Expansion du réseau de transport en Minganie  
**Raccordement du complexe de la Romaine**

Séances du lundi 31 mai et du mercredi 2 juin 2010

*Rectificatifs*

**Carte 1**  
**Hydro Québec**  
 Équipement et services partagés

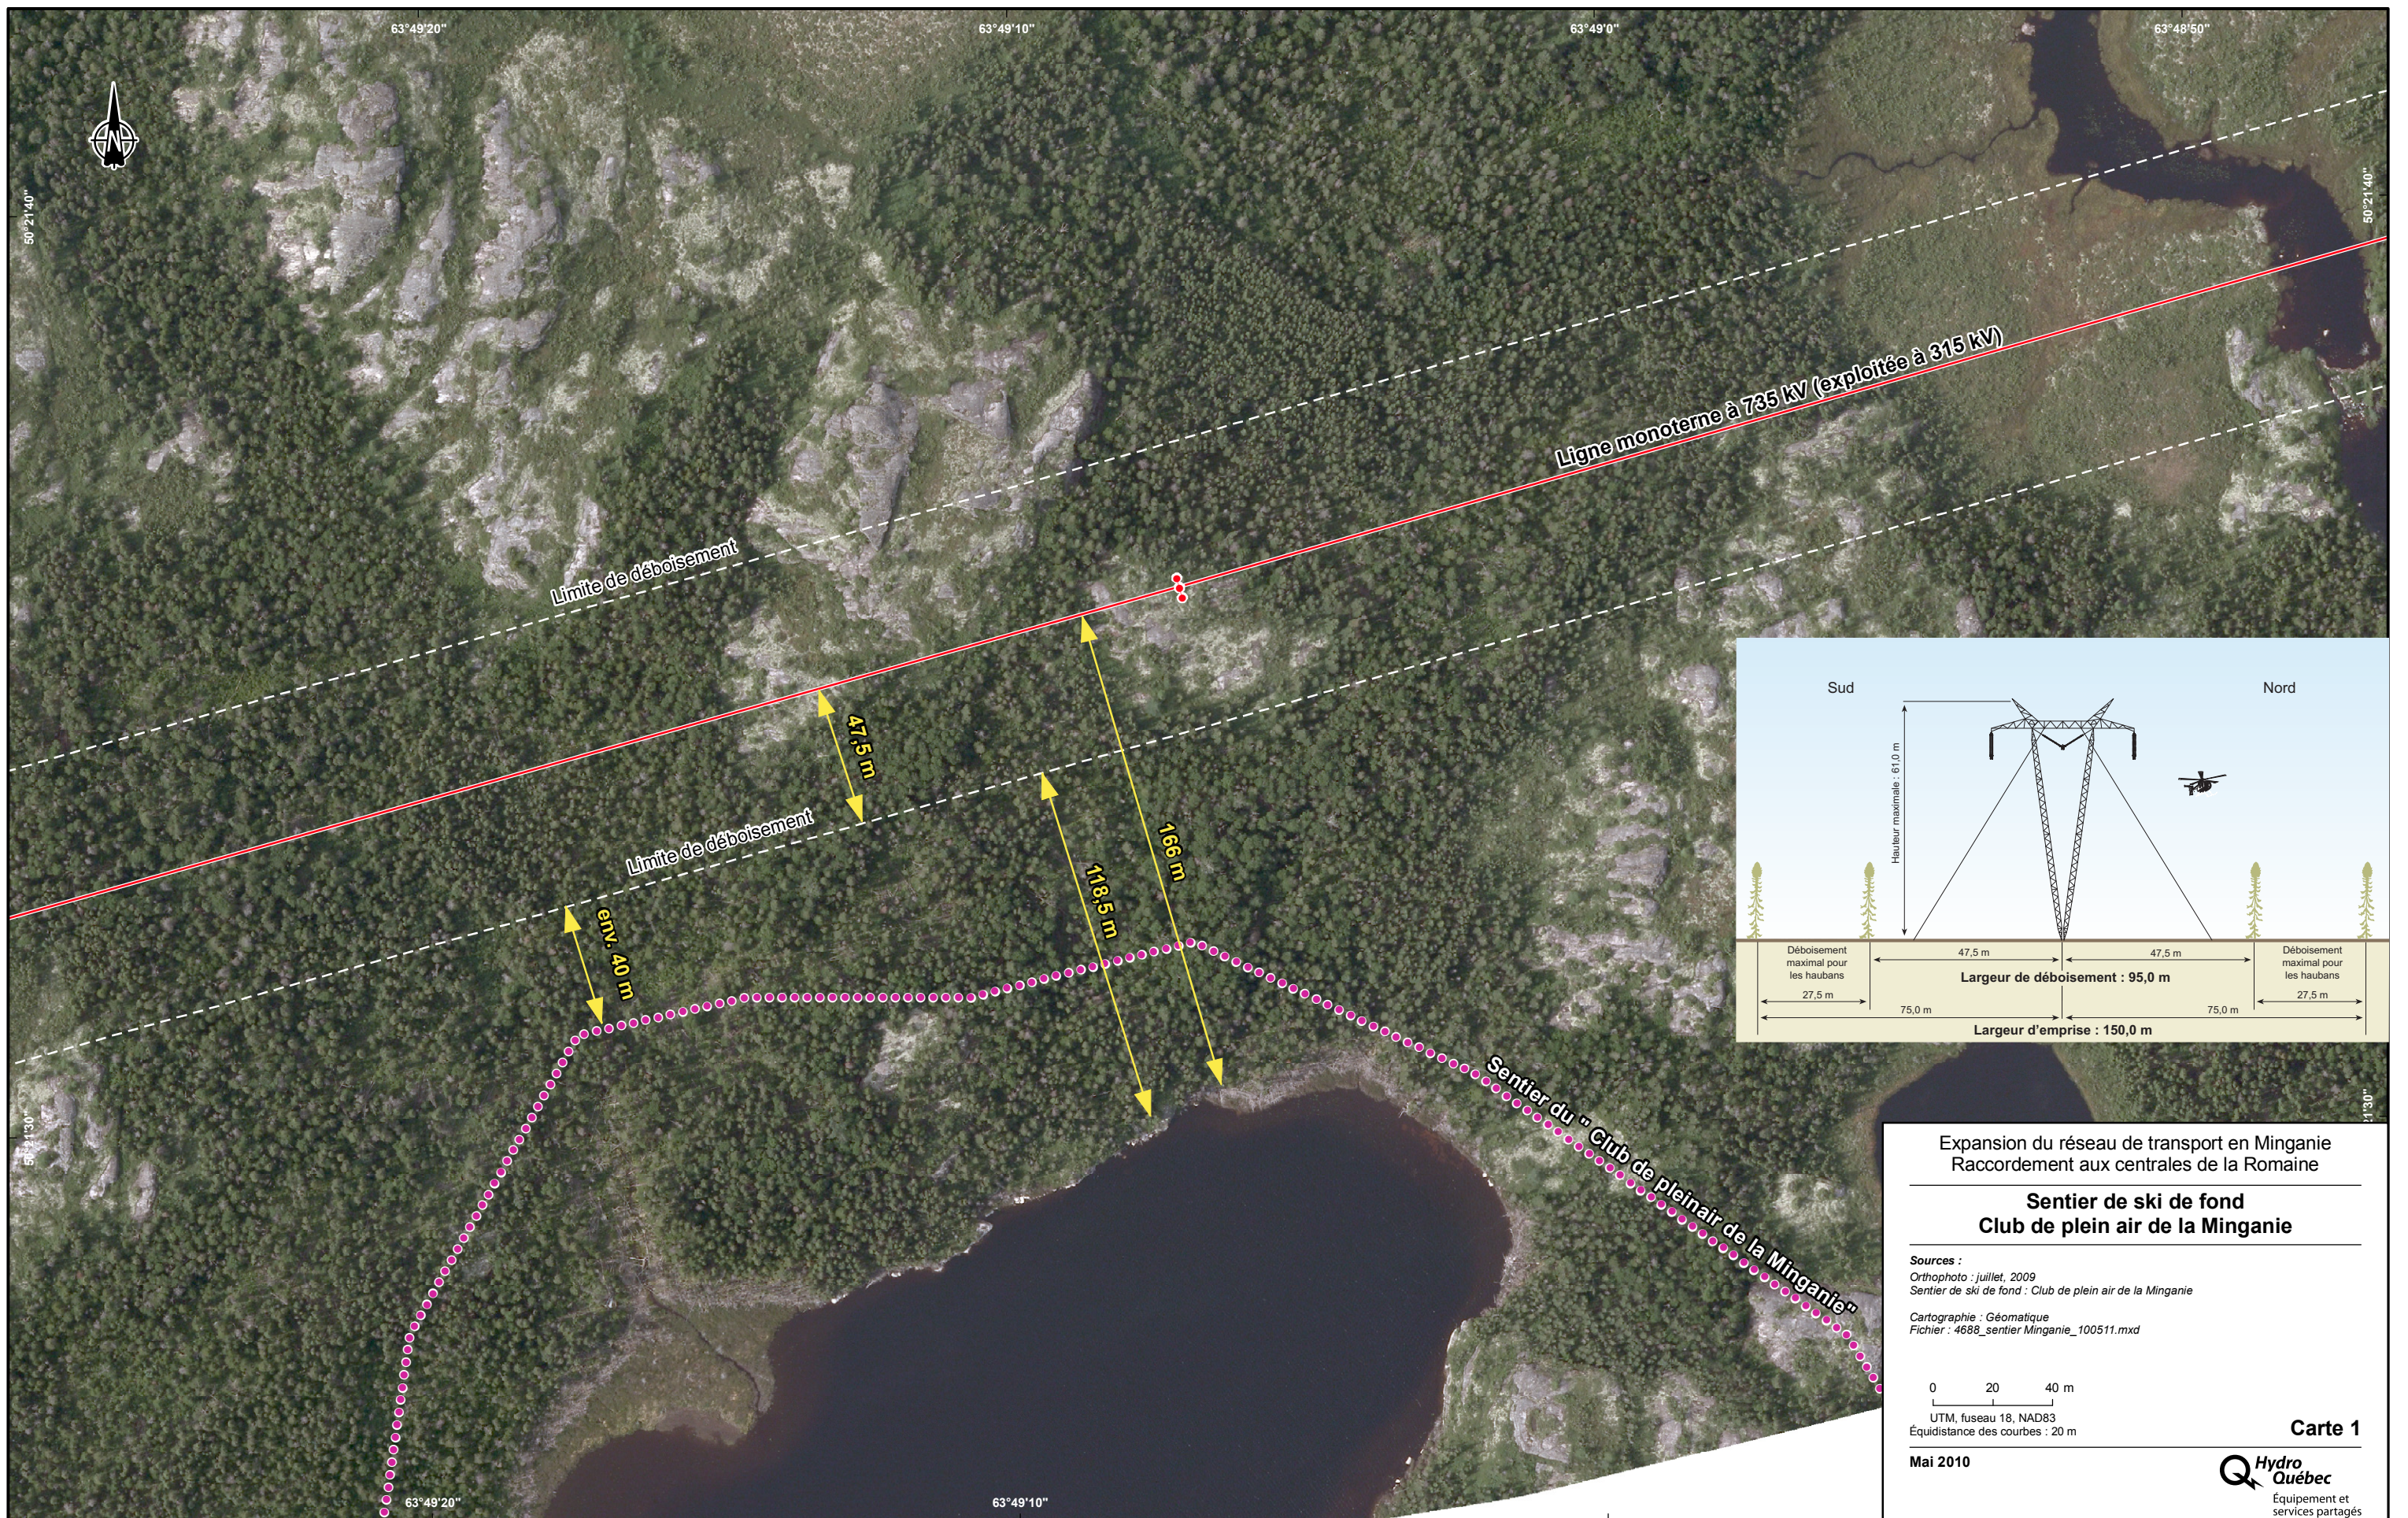
Au 4<sup>e</sup> paragraphe de la page 1, on indique que « Une incertitude plane d'ailleurs sur la localisation précise du tracé et des pylônes, étant donné que l'arpentage n'a pas été effectué. »

Rectificatif : Le tracé de ligne et le positionnement des pylônes a été finalisé à la suite des levés laser aériens réalisés à l'automne 2009. Un seul pylône est localisé dans l'axe du réseau de pistes du Centre de plein air de la Minganie, tel que présenté sur la carte à la page suivante. Il s'agit d'un pylône d'alignement en V haubané.
